改善箇所説明図

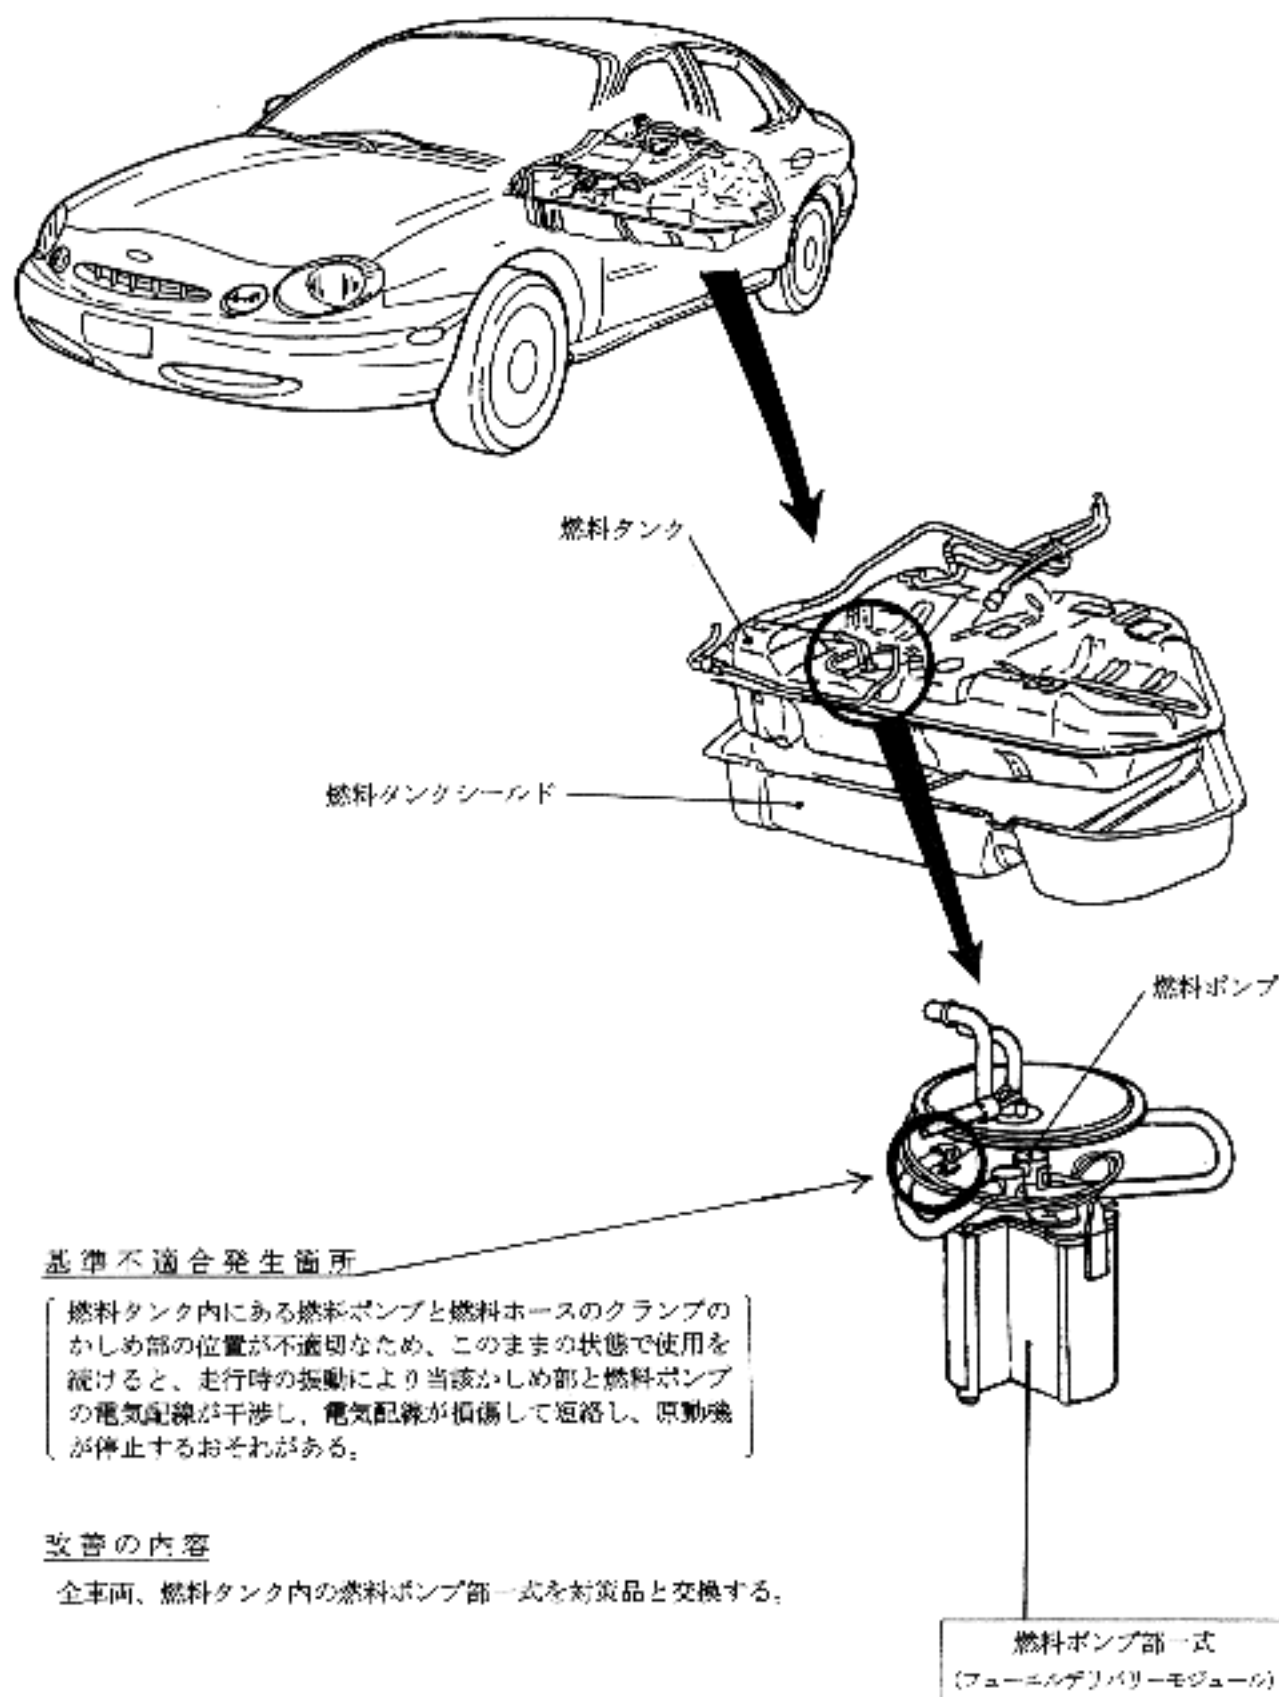
基準不適合発生箇所

燃料タンク内にある燃料ポンプと燃料ホースのクランプのかしめ部の位置が不適切なため、このままの状態で使用を続けると、走行時の振動により当該かしめ部と燃料ポンプの電気配線が干渉し、電気配線が損傷して短絡し、原動機が停止するおそれがある。

改善の内容

全車両、燃料タンク内の燃料ポンプ部一式を対策品と交換する。
